## Bilag 10

### Notat om henvendelser modtaget i høringsperioden

Sagsnummer  
2019-0163393

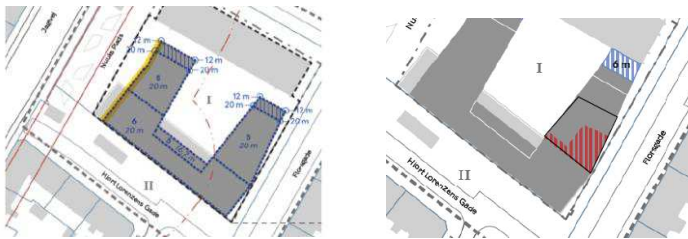
10 indsigere mener, at det giver mange gener for beboerne i form af skygger, indblik og mindre dagslys. Det er alt for massivt mod Florsgade. Skaber også et mørkt og skyggefuldt byrum

- Beboerne i Florsgade vil få skygge i aftentimerne. Beboeren i vores i Florsgade har til gårdsiden meget lidt sol, idet karreen kun har en lille gård. Nybyggeriet med den nuværende højde vil tage den sol, beboeren har om

eftermiddagen og aftenen (nr. 23, 49). Afstanden til boliger overfor er for kort og vil give indbliksgener (nr. 23). Byggeri er for højt og skygger for beboere i Florsgade. Er for massivt og dominerende mod Florsgade og har ikke tilbagetrækning fra Koppel som på forsiden. For tæt på, giver indblik (nr. 23, 27).

Ift. til gener for beboerne med skygger er det korrekt, at der kommer skyggeeffekter, som også beskrevet i lokalplanforslaget s. 16. 'Skyggediagrammerne viser, at der forår og efterår vil komme skygge på metroforpladsen i morgen- og eftermiddagstimerne. Fra sen eftermiddag er forholdene uændrede. Beboere i Hiort Lorenzens gade vil få skygge i de meget tidlige morgentimer, og om eftermiddagen vil der komme skygge på den lille plads ved Florsgade/Rantzausgade'.

## 3. Installationer på tag/højde

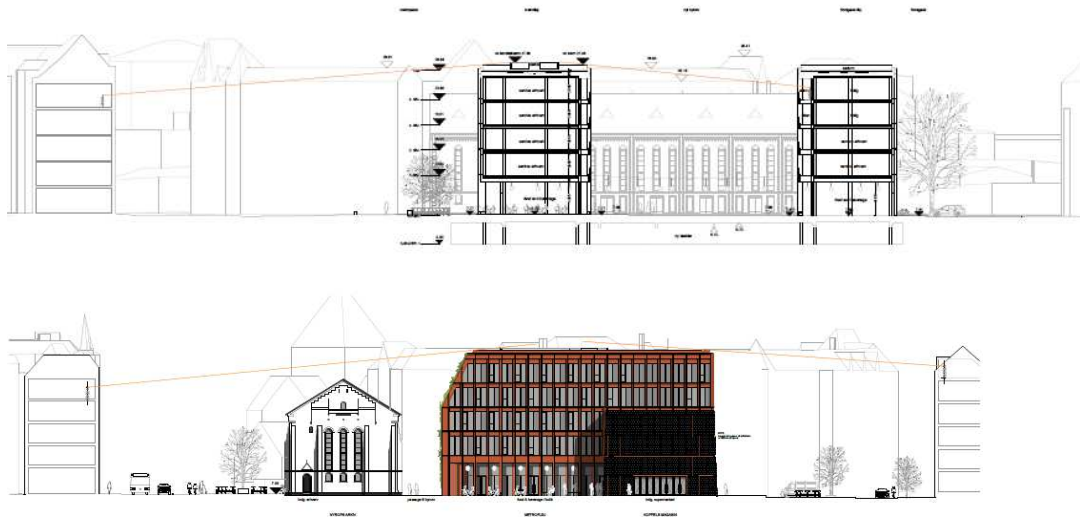
Bygherre (nr. 63) ønsker at samle teknik til køleanlæg på taget i et større felt mod metrostationspladsen. Bygherre har supplerende oplyst, at der ønskes en maksimal højde på 0,3 meter over sternkanten, inkl. afskærmning, på et område placeret 3 meter inde på taget målt fra facader. På nedenfor viste illustrationer ses, at anlægget ikke vil være synligt i forhold til omkringliggende bebyggelse.

- § 6, stk. 3. Bebyggelses højde  
c) "...Bygningshøjden, fastsat ovenfor, kan overskrides med op til **0,3 m hvad angår nødvendig teknik på tag placeret i det på tegning 5b markerede felt, og 1 m hvad angår mindre, nødvendige afkast og indtag til ventilation og op til 3,5 m for hvad angår elevator- og trappetårne, når de er nødvendige for at kunne udnytte udendørs opholdsareal på tag...."**
- Lokalplantegninger tilrettes  
Nr. 5b Bebyggelses omfang og placering  
-Der angives et felt, hvor højden kan overskrides med 30 cm.
- Redegørelsen  
-Konsekvensrettes bla. på illustrationsplan.

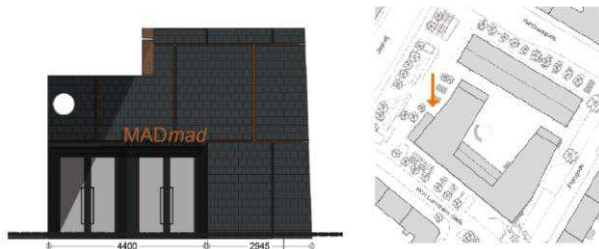
Bygherre (nr. 63) ønsker større åbenhed i stueetagens facade mod byrum (facade h på lokalplantegning 6a) i modulets fulde bredde i 1-2 etage (dobbelthøj) på i alt 13,5 m, hver etage for sig.

Bygherre ønsker også, at min. bredde ændres for sideindgang til supermarked fra 4 m til 4,5 m så det går op med modulmålet på 2x2,25 m.

#### -Vinduer på langsiderne

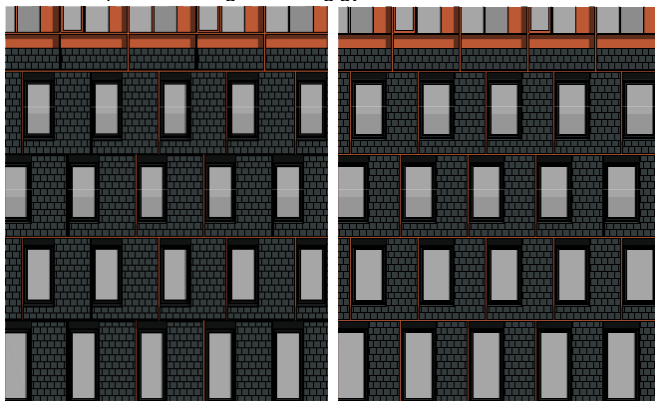
Bygherre (nr. 63) ønsker at bredde på vindueshuller på bygningen langsider (facade f og h) forøges af hensyn til dagslys i boliger, da beregning (med 10%-reglen) viser, at der er behov herfor. Bredden på murhuller ønskes forøget med 16 cm (se illustration nedenfor til højre). Alternativt ønskes bredden forøget yderligere til 21 cm. Bygherre ønsker, at der i lokalplanen gives mulighed for, at der kan arbejdes med begge bredder.

De i lokalplanforslaget muliggjorte vinduesbredder er vist til venstre.

## 2. Tagterrasse

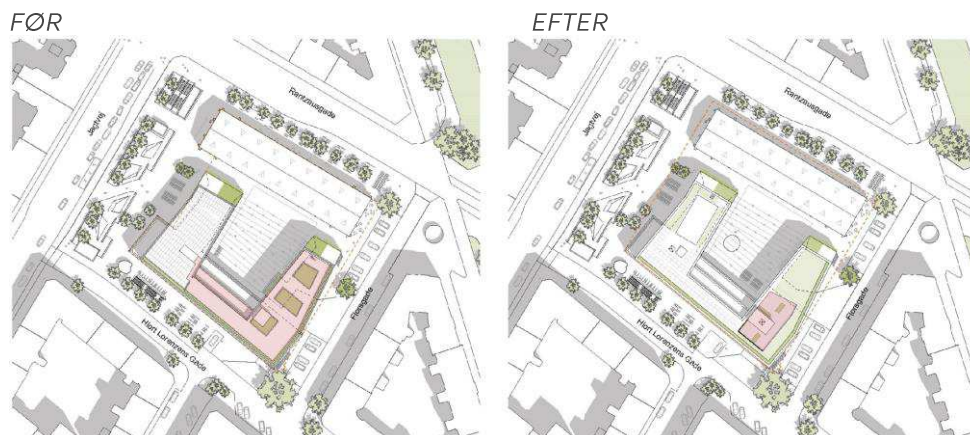
Bygherre (nr. 63) ønsker, at tagterrassen reduceres i størrelse herunder, at omfanget af plantebede på tagterrasser kun angives procentuelt i stedet både procentuelt og i kvadratmeter, så omfanget modsvarer tagterrassen aktuelle størrelse. Bygherre foreslår en andel af plantebede på 15% og samtidig, at vænet trækkes tre meter tilbage af hensyn til naboer og støj. Bygherre har efterfølgende fremsendt en støjrapport, der dokumenterer, at støjvænet kan trækkes tilbage og reduceres i højden til 1,2 m.

Forvaltningen er enig i, at tagterrassen kan reduceres i størrelse som følge af byggherres mulighed for opkøb af en del af en del af metrostationspladsen

og et mindre areal langs Rantzausgade og enig i, at plantekasser på tag kan beskrives procentuelt (fsv. plantekasser inden for tagterrassens udstrækning). En reduktion af tagterrassen vil også reducere evt. gener fra tagterrassen jf. pkt. 2.2.3 'Opholdsareal på tag'. Følgende ændringer foreslås:

- § 8, stk. 7. Beplantning  
"....Der skal på tagterrasse/taghave udover de i § 7, stk. 4 g nævnte plantekasser etableres minimum 120 m<sup>2</sup> beplantning i form af plantebede, svarende til minimum 13%-15 % af opholdsarealets samlede omfang. Mindst fire af plantebedene skal være mere end 18 m<sup>2</sup>."

- Lokalplantegninger  
Nr. 6b Ydre fremtræden (nybyggeri)  
-Felt for udstrækning af tagterrasse er justeret.  
Nr. 8 Støjskærme.  
-Støjskærme er flyttet
- Redegørelsen  
Situationsplan justeres og tekst om udvidelse af matrikel opdateres.
